# Vorgesehene Änderungen im RROP-Entwurf 2015

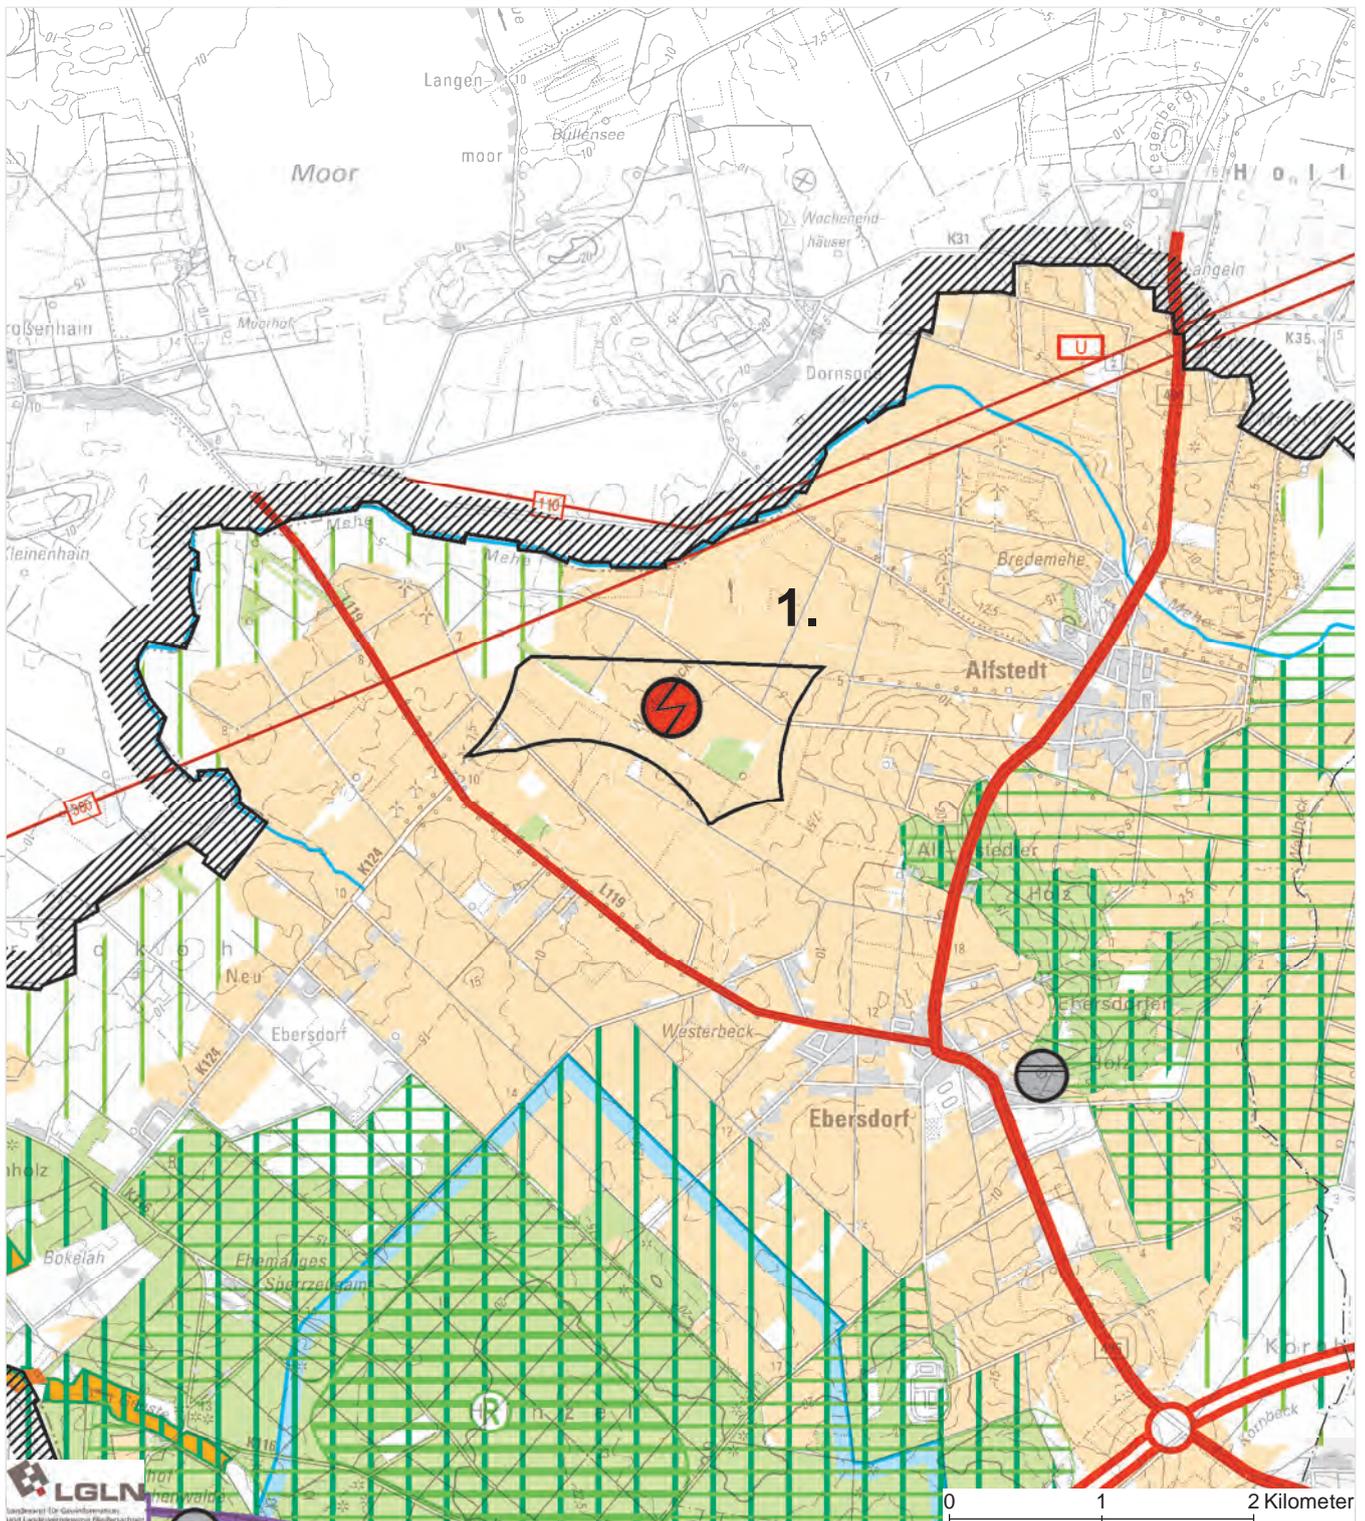
1. Reduzierung Vorranggebiet Windenergie in Alfstedt/Ebersdorf wegen Freihaltung Nahrungsflächen Avifauna

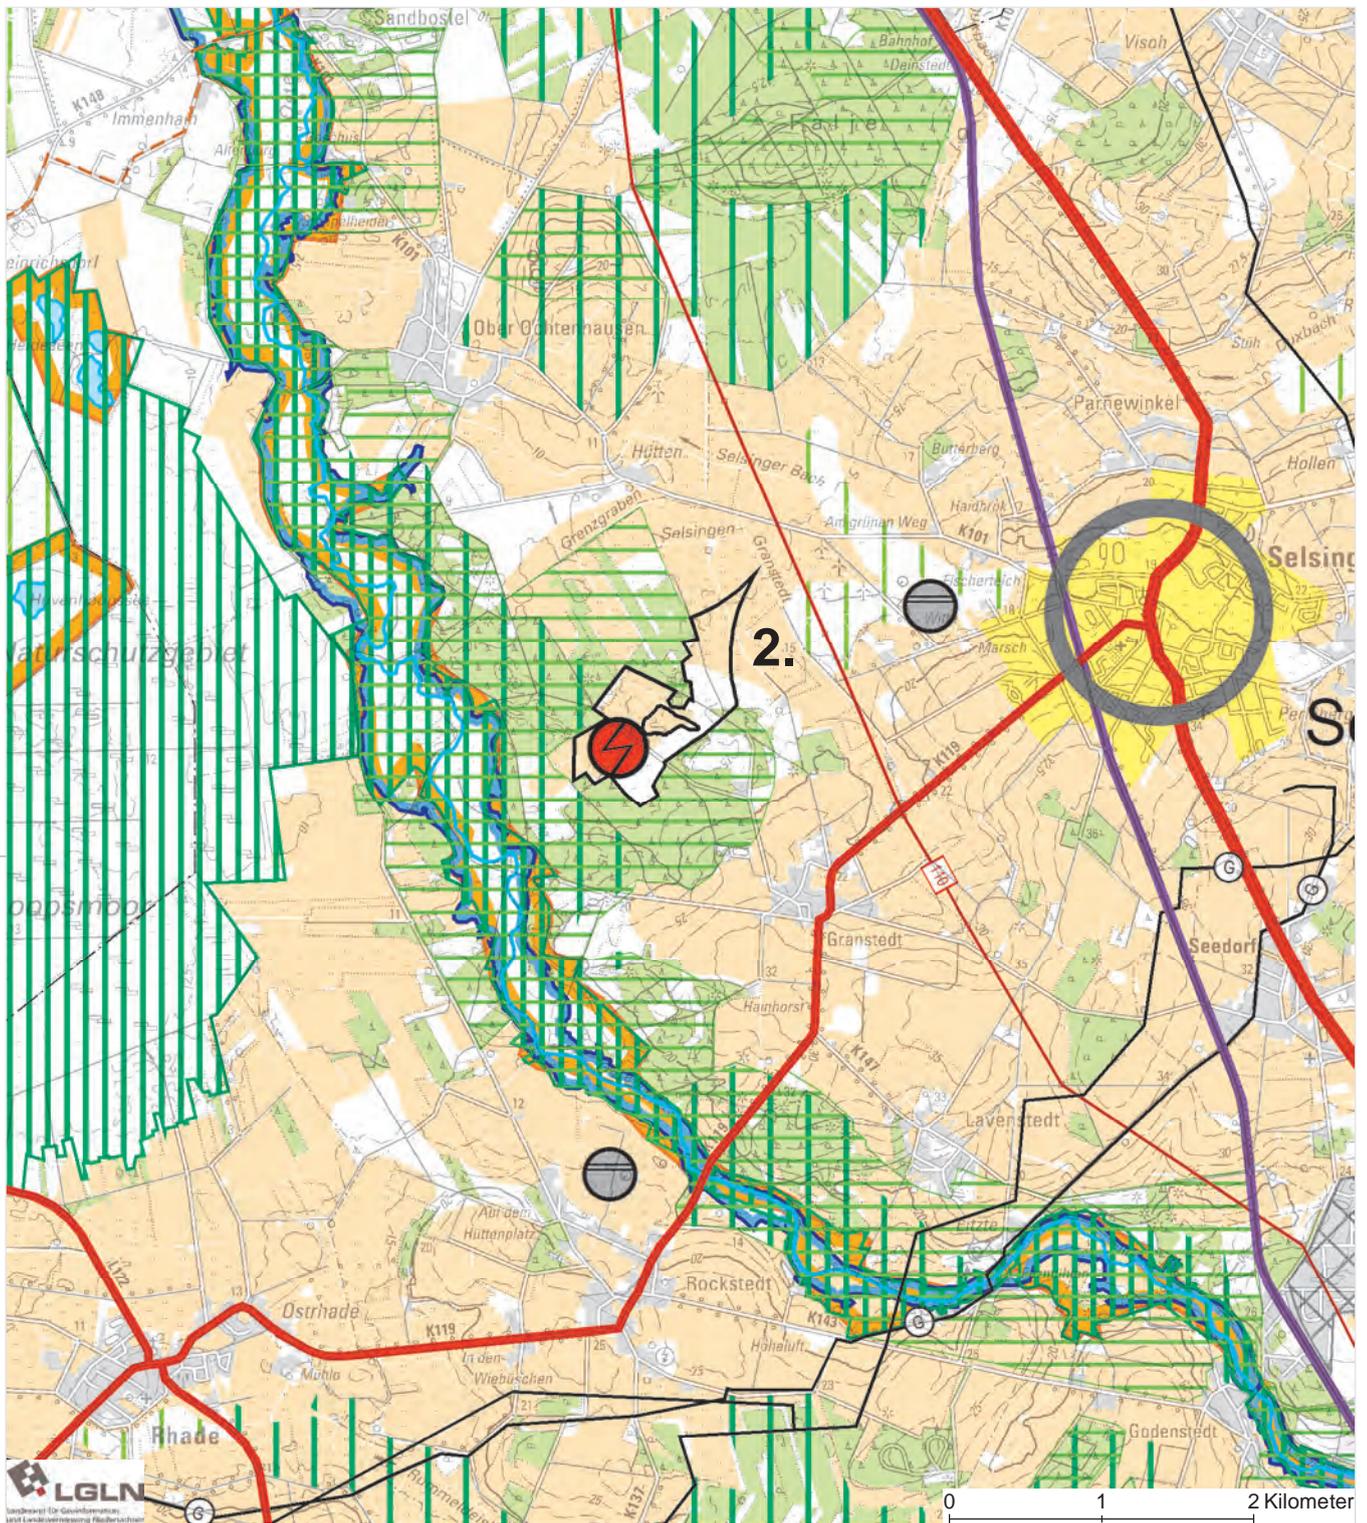
2. Reduzierung Vorranggebiet Windenergie in Granstedt wegen 500 m Abstand zum FFH-Gebiet Osteniederung

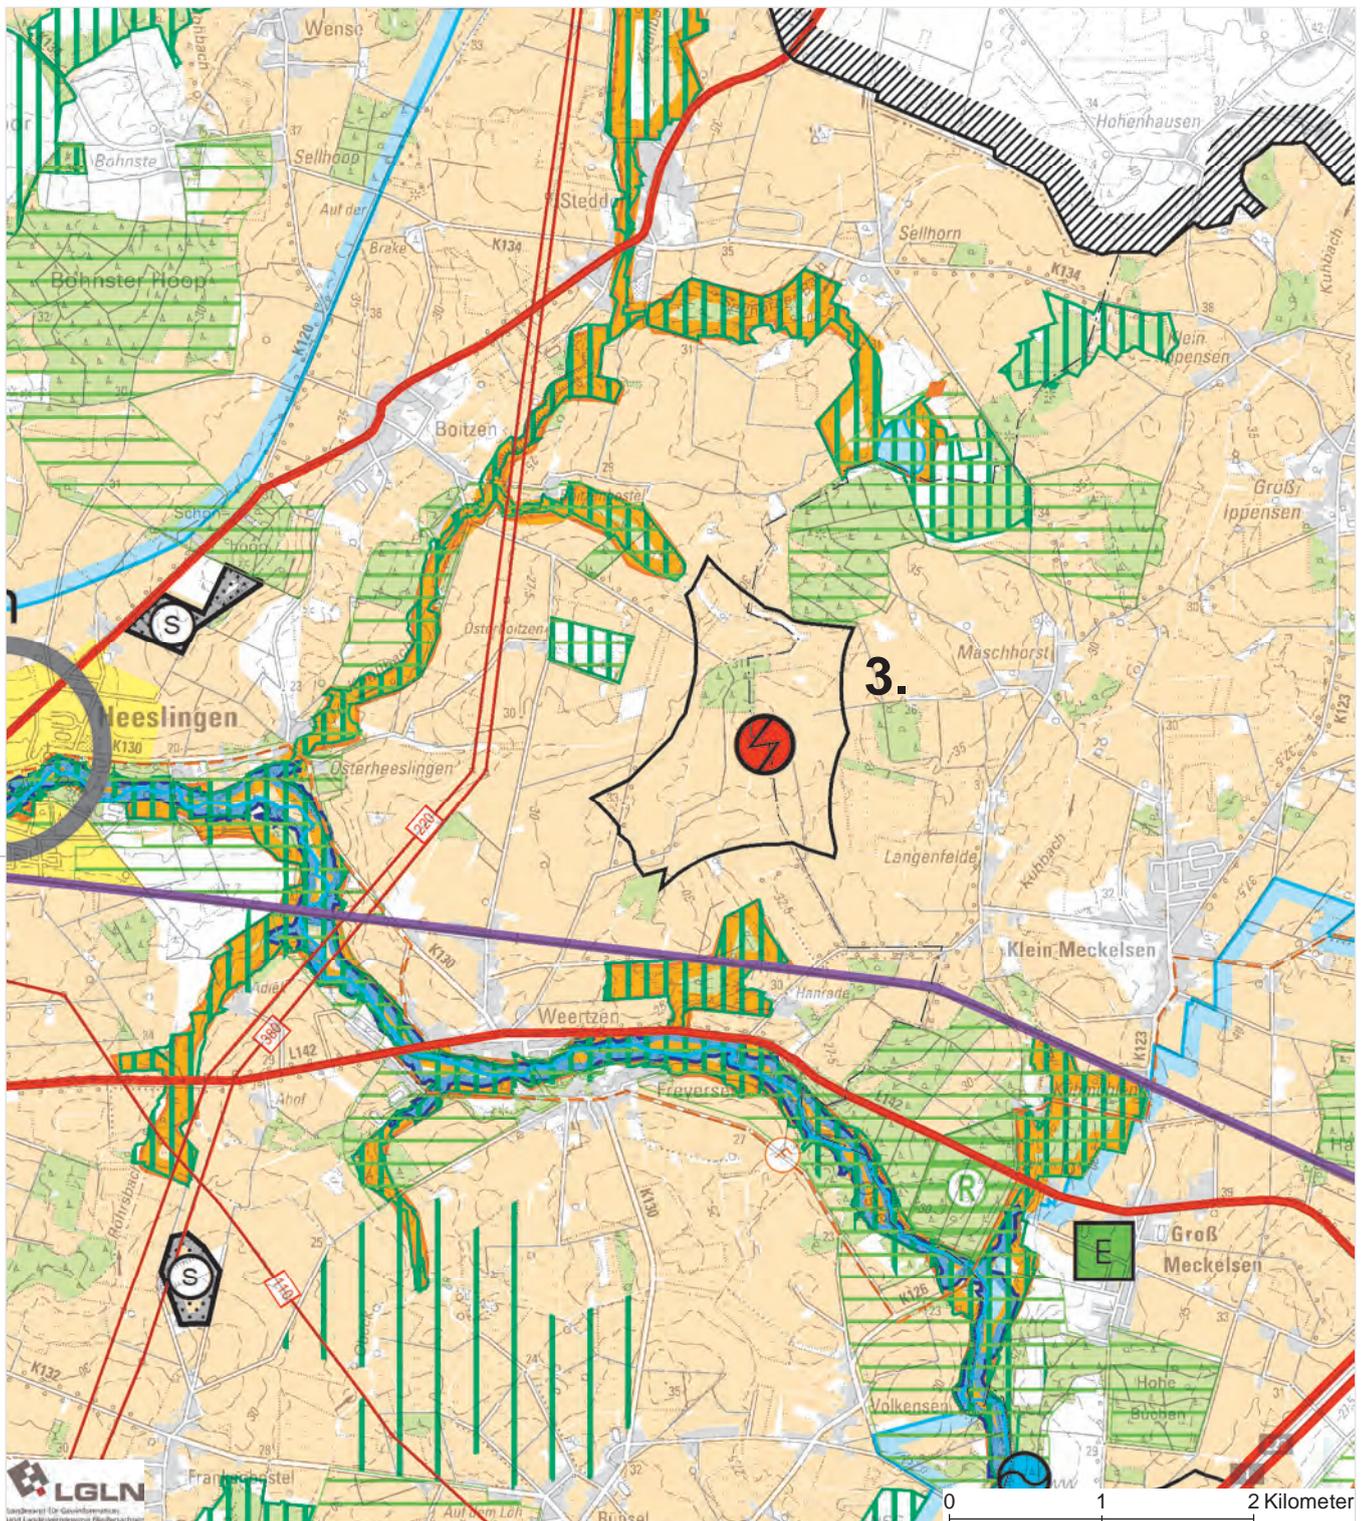
3. geringfügige Erweiterung Vorranggebiet Windenergie in Weertzen/Langenfelde/Boitzen

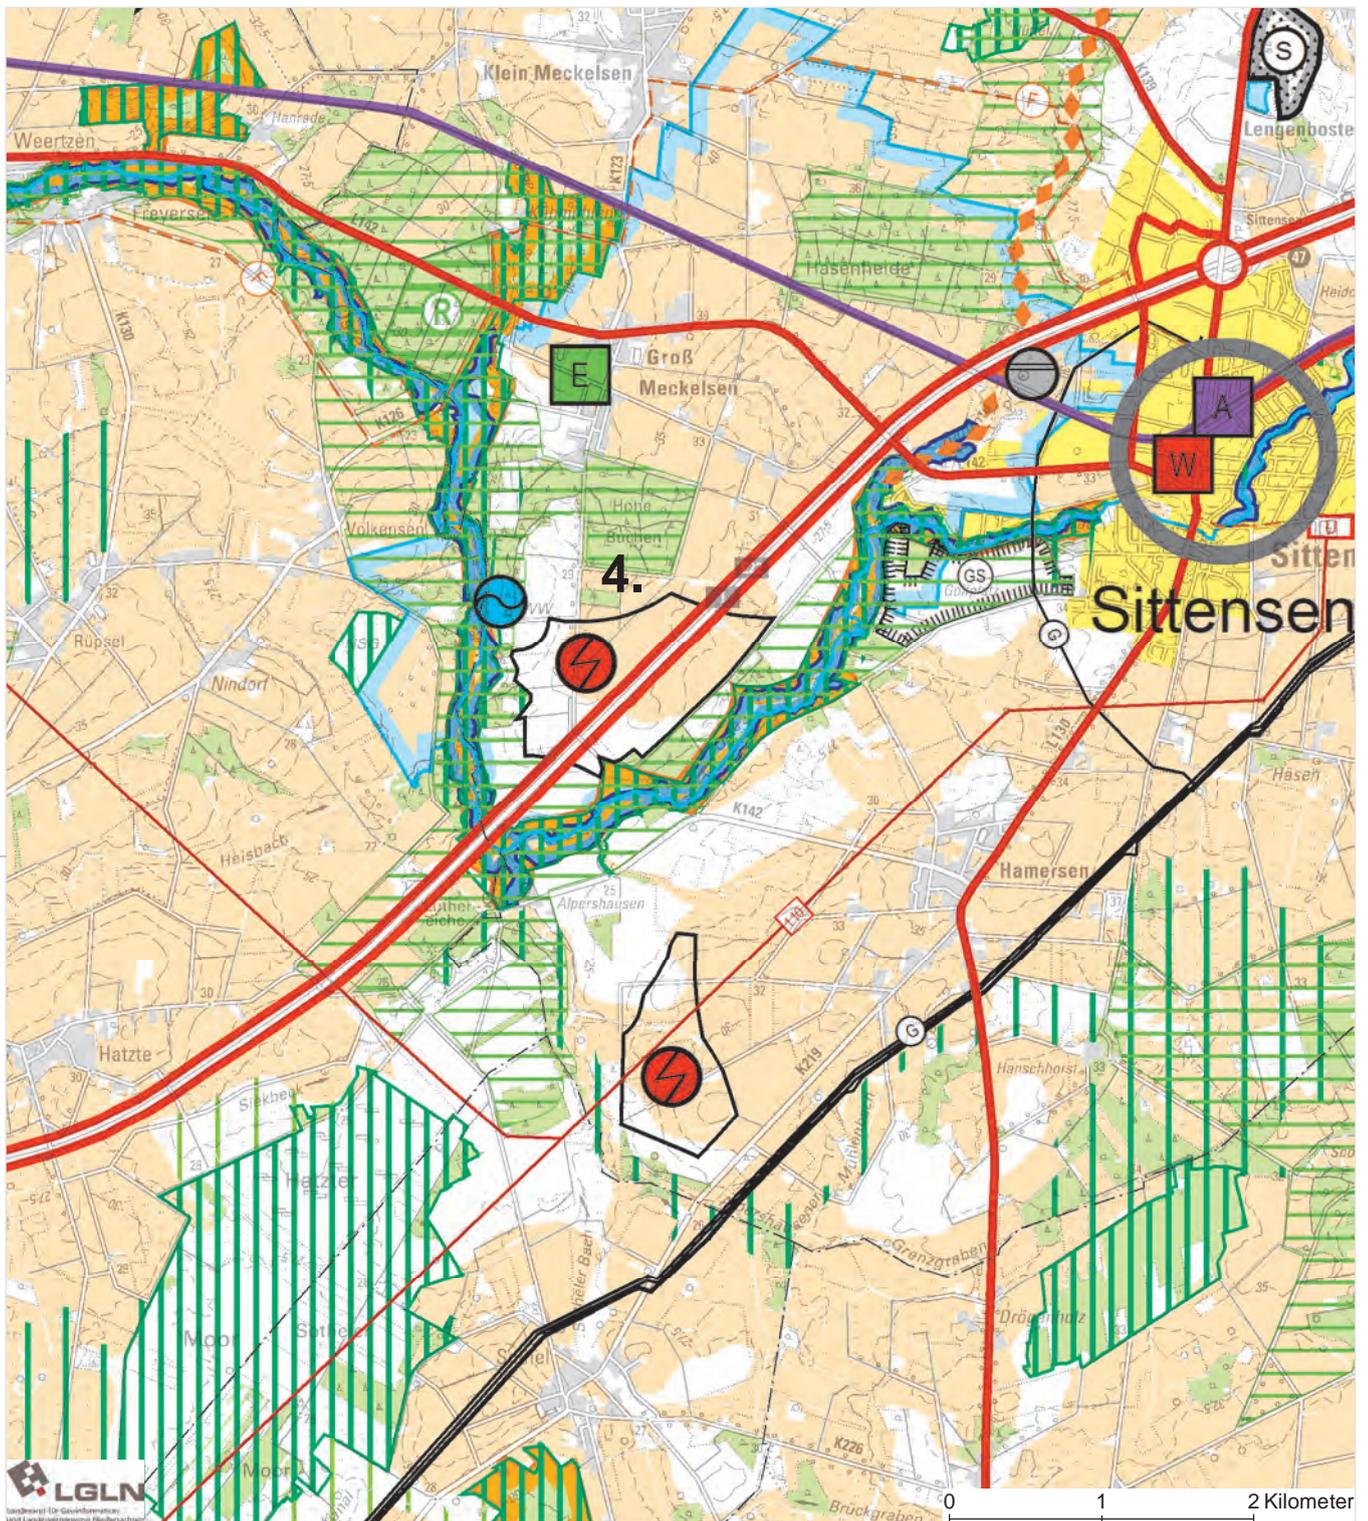
4. geänderte Abgrenzung Vorranggebiet Windenergie in Groß Meckelsen (Abstand zum Wasserwerk, Erweiterung nach Osten)

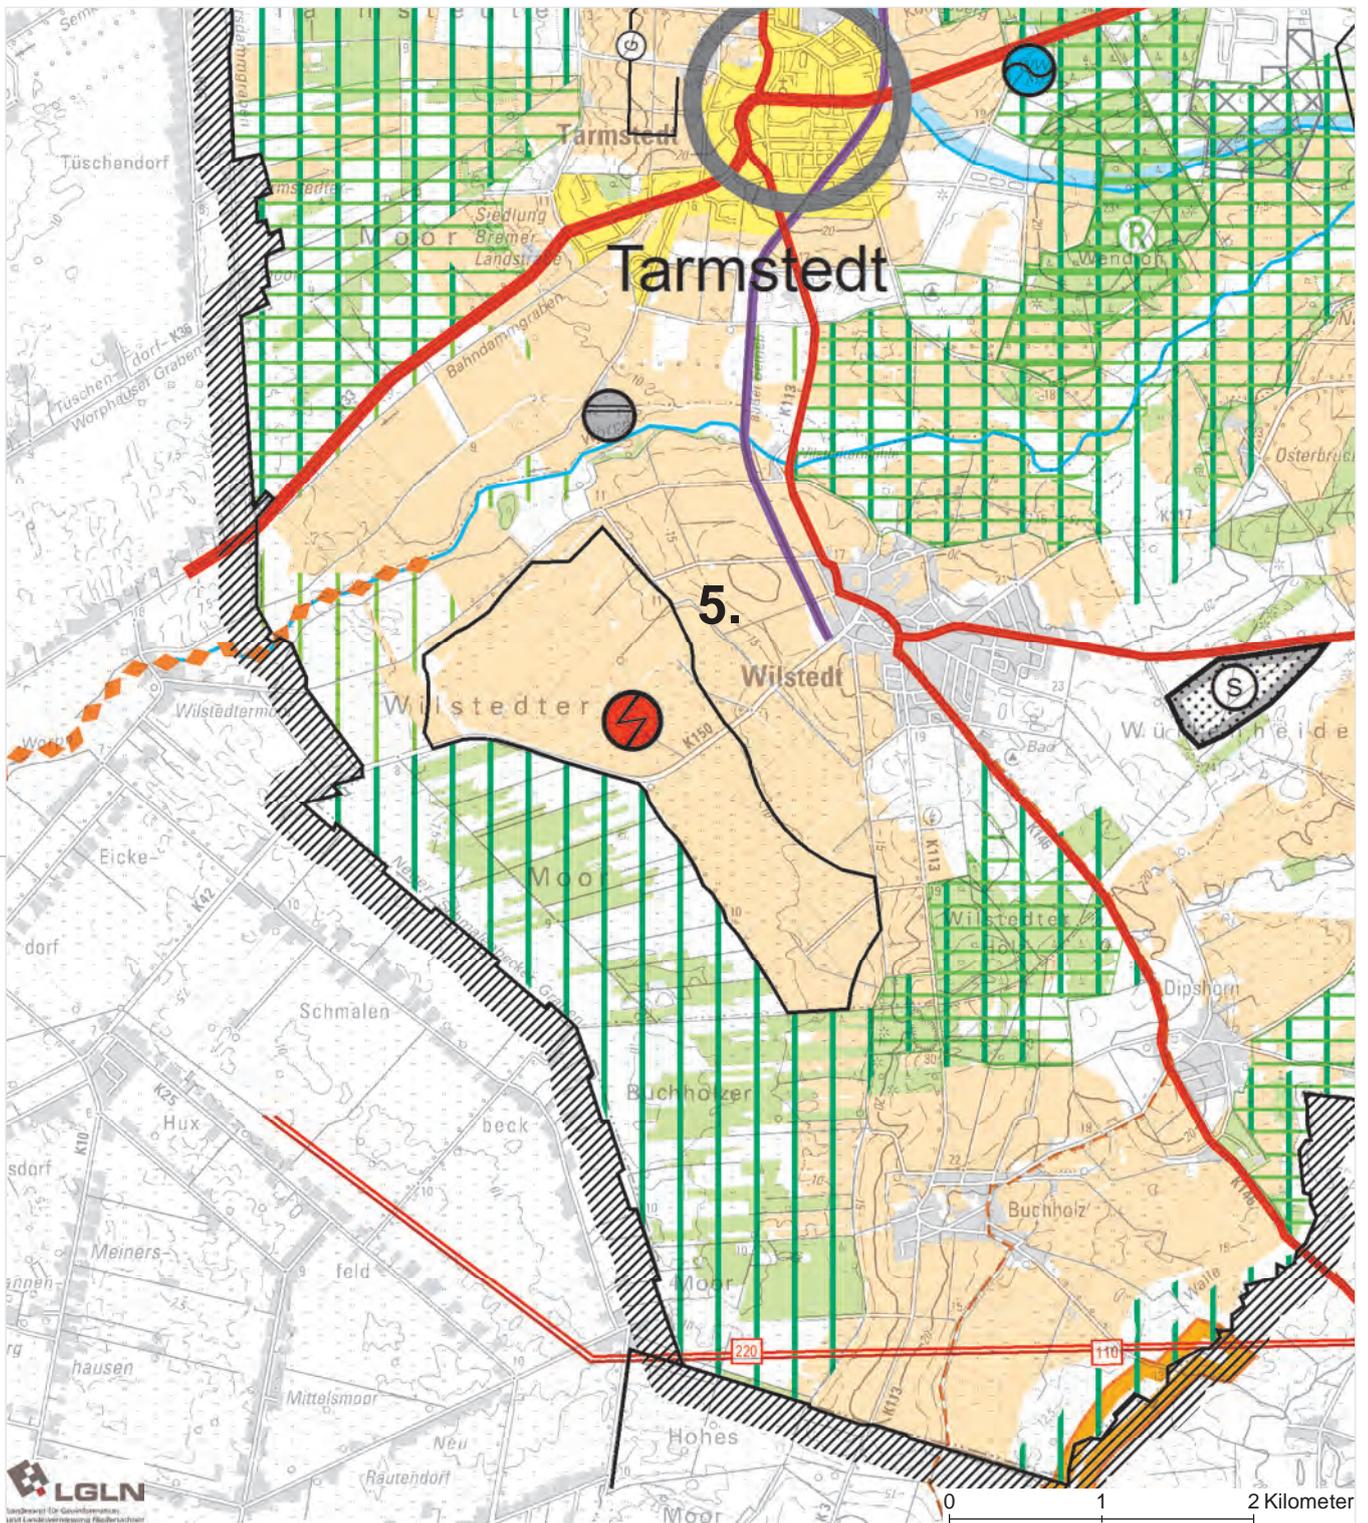
5. Korrektur Abgrenzung Vorranggebiet Windenergie in Wilstedt (südlicher Teil)
